Nuovo Ponte San Michele
tra Calusco d'Adda e Paderno d'Adda

OSSERVAZIONI

Molino Anselmo Colombo s.r.l.

Oggetto: Molino Anselmo Colombo s.r.l. in Comune di Paderno d'Adda – esito Dibattito Pubblico Nuovo Ponte San Michele - Note partecipative Molino Anselmo Colombo s.r.l. anche ai sensi degli artt. 9 e 10 l. 241/90.

sequenza fotografica manovra di
accesso di un mezzo pesante
da via Festini a via Edison
(inquadratura da via Edison)

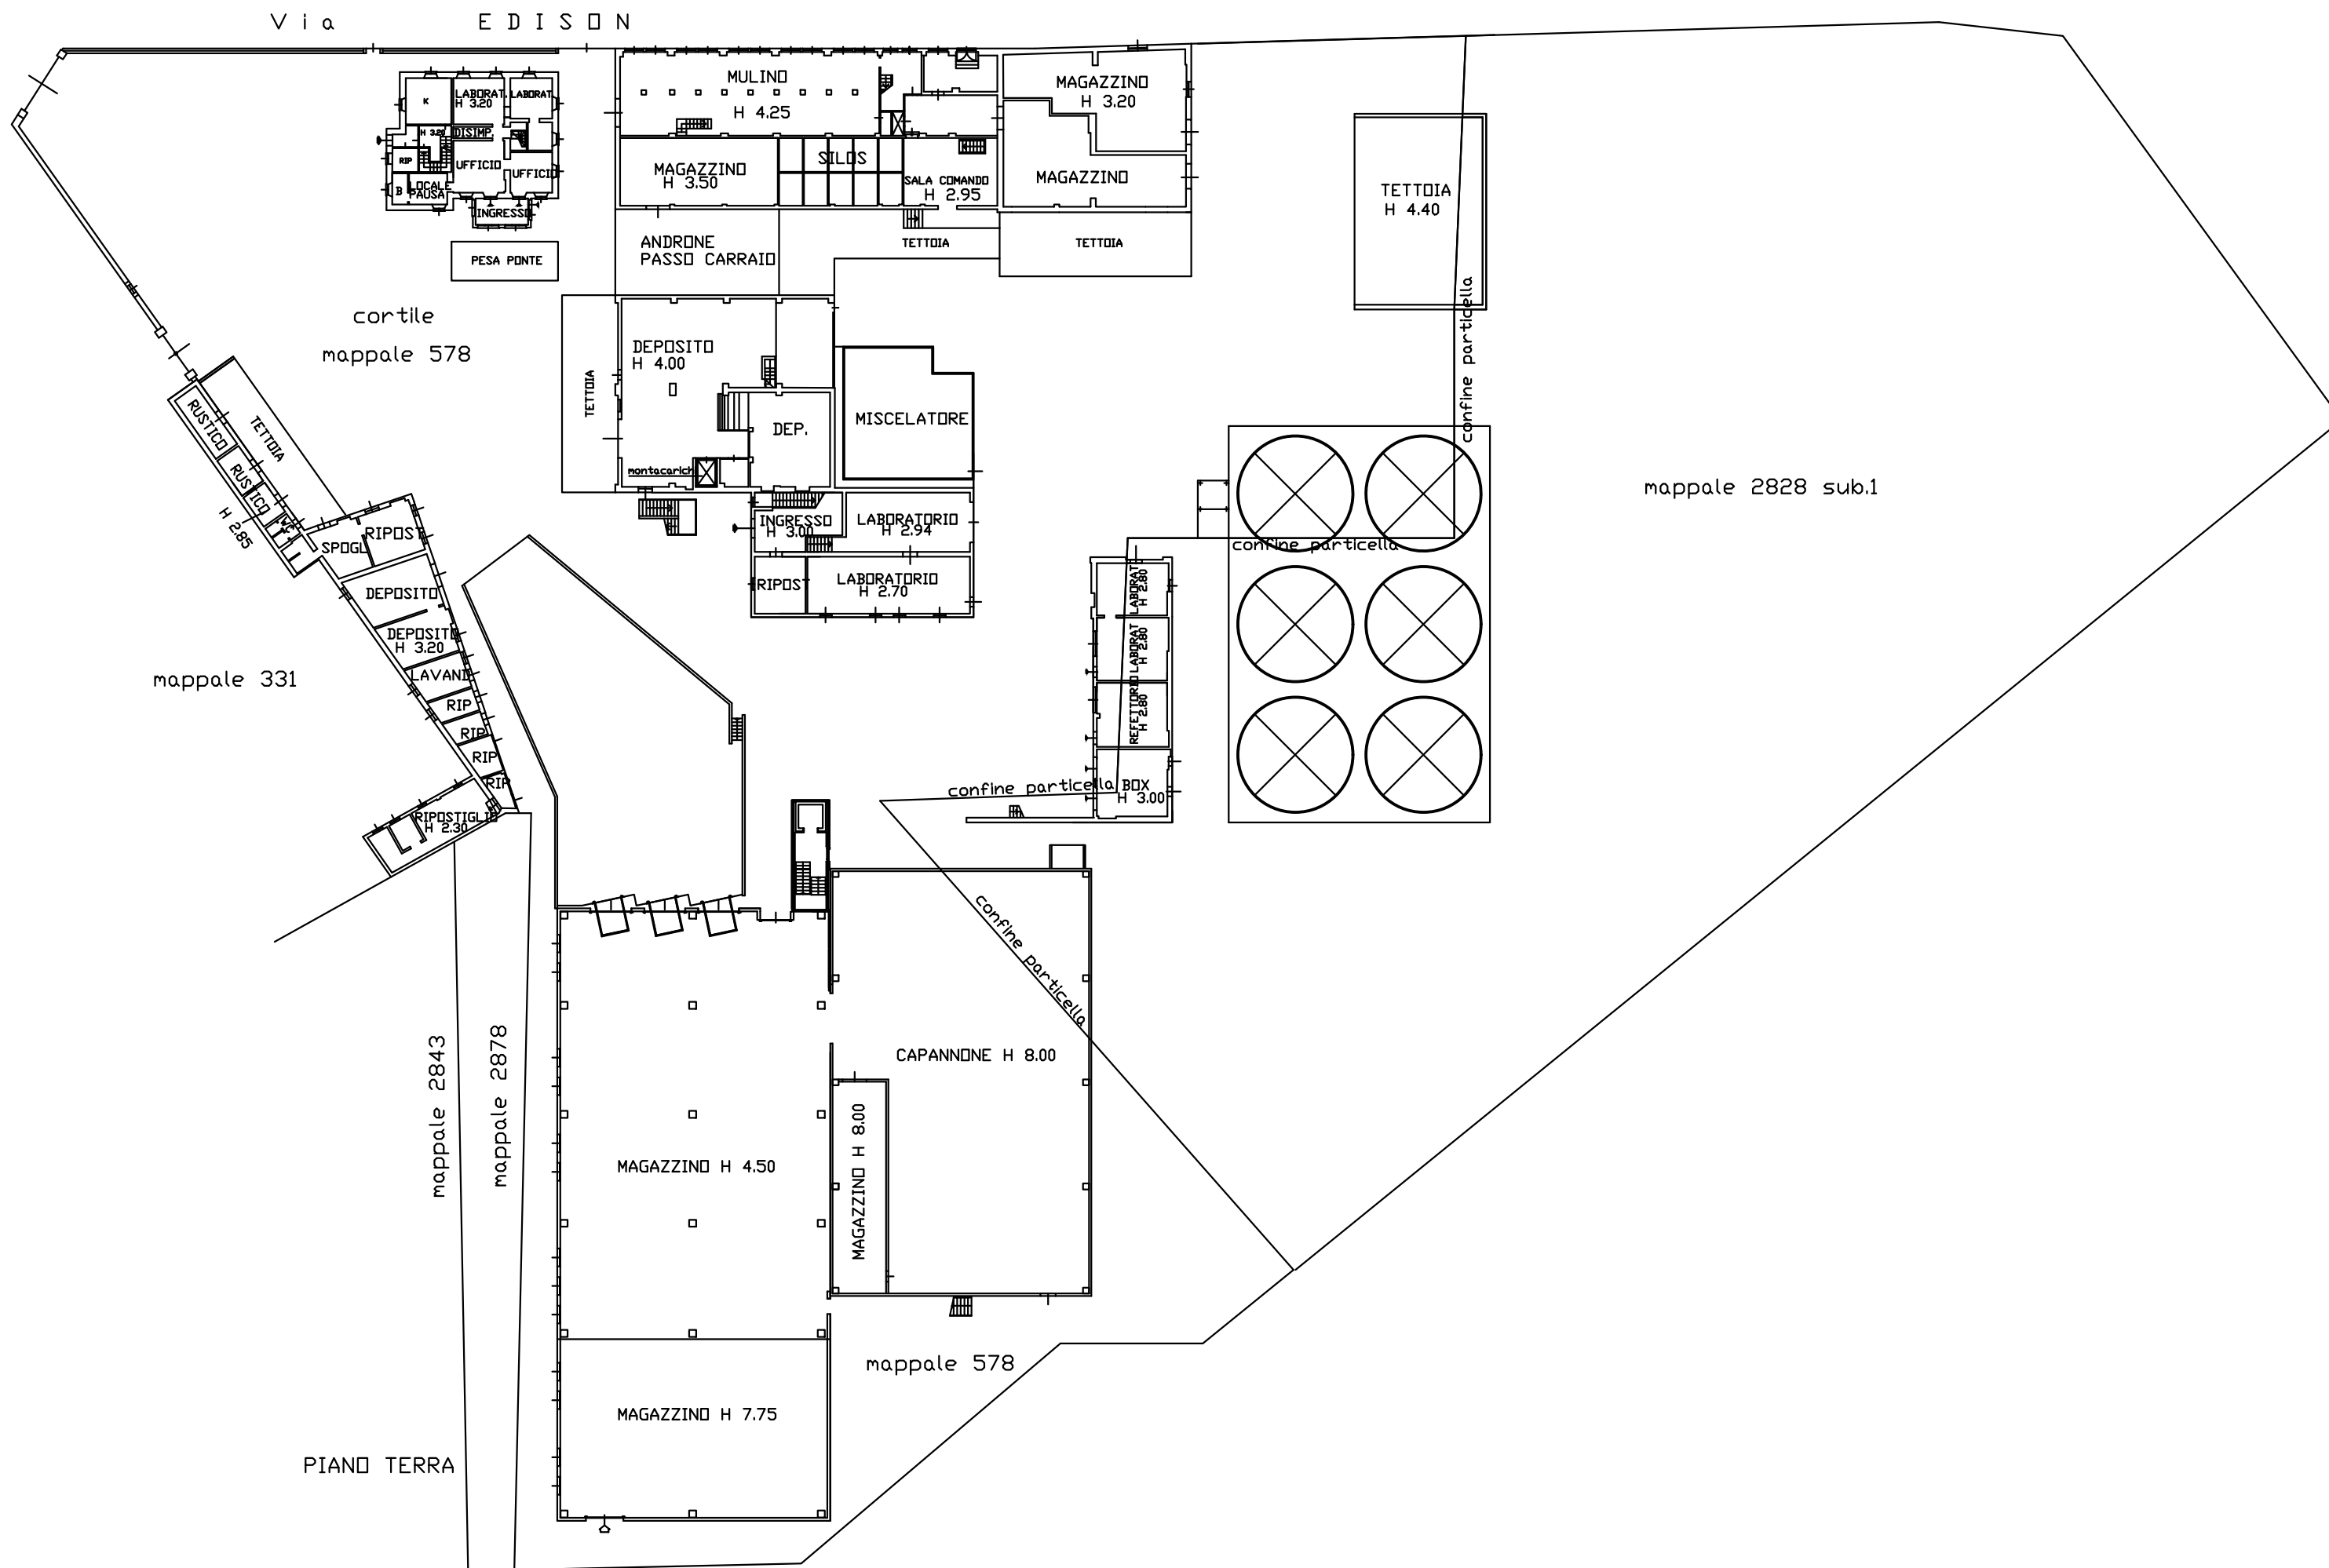
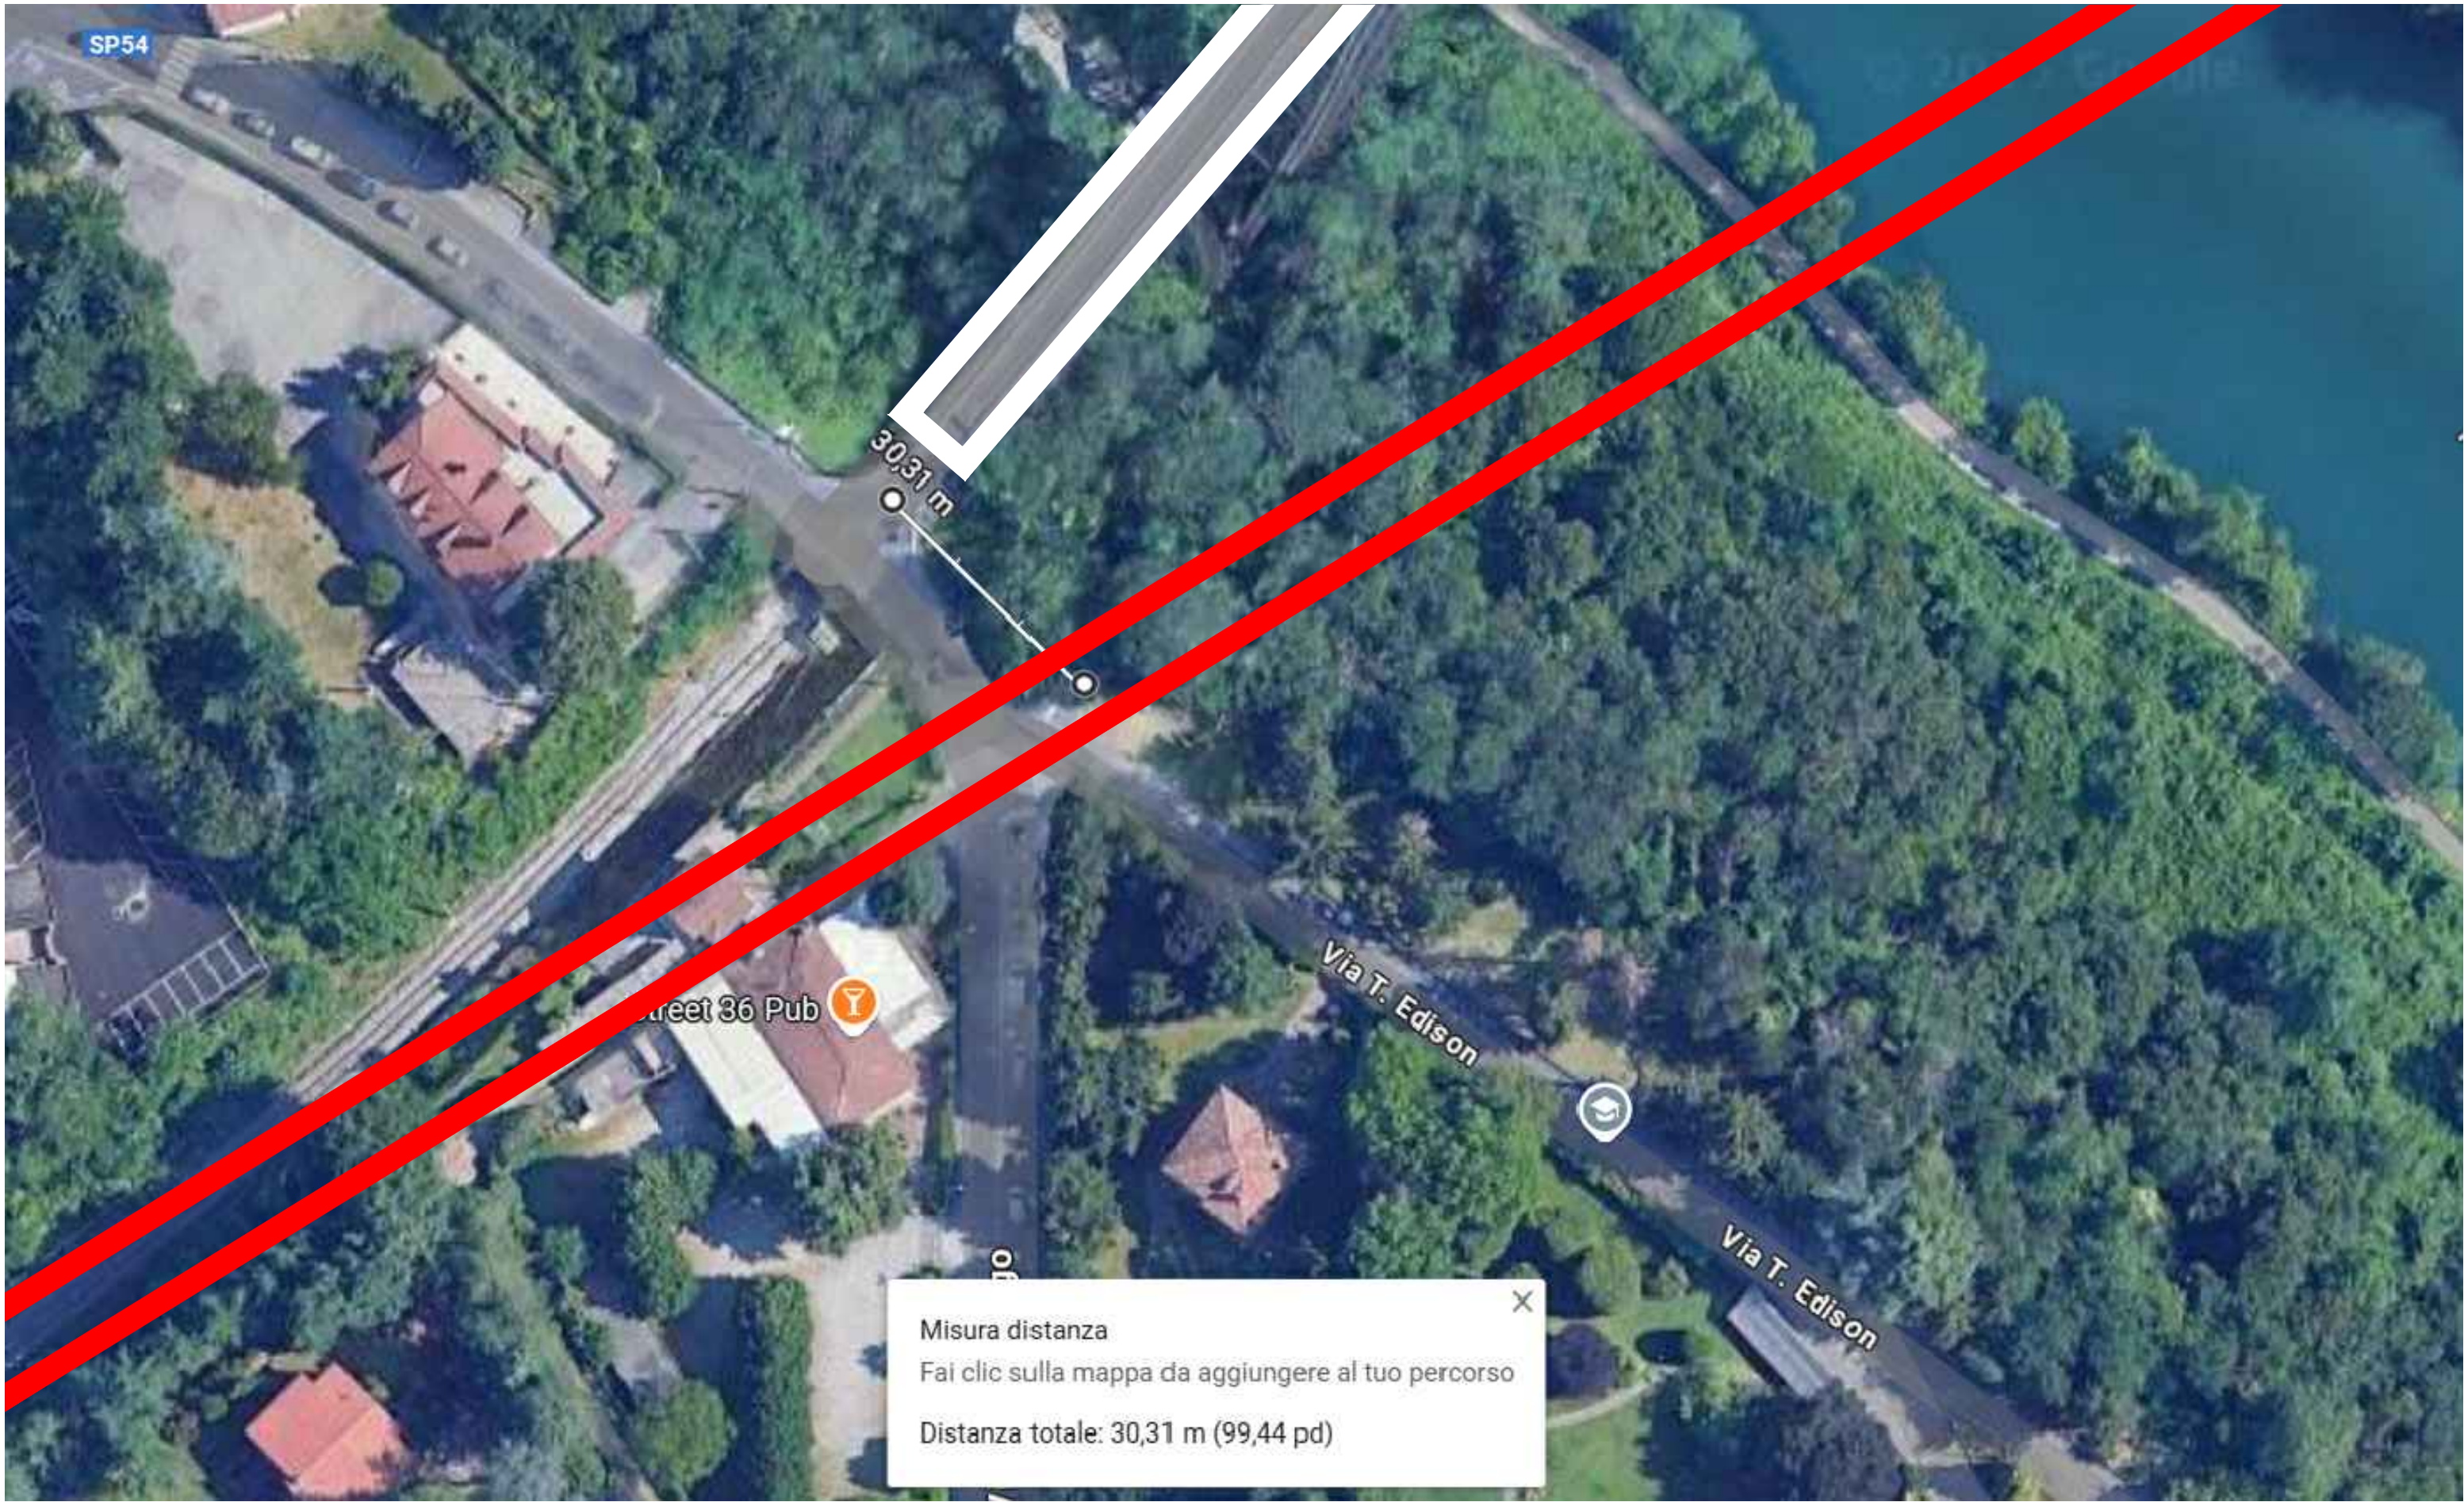
- iii) gli automezzi che accedono al Molino sono normalmente bilici autoarticolati con portata media di 30 tons, per cui dati i calibri ridotti e le angolature delle intersezioni, gli automezzi principalmente raggiungono il Molino provenendo da via Festini in Comune di Paderno d'Adda, con una svolta di oltre 270 gradi per l'imbocco di via Edison (con complessità nelle manovre, dovendo anche coordinarsi con la circolazione ordinaria dei veicoli; v. foto allegate in all. 2);
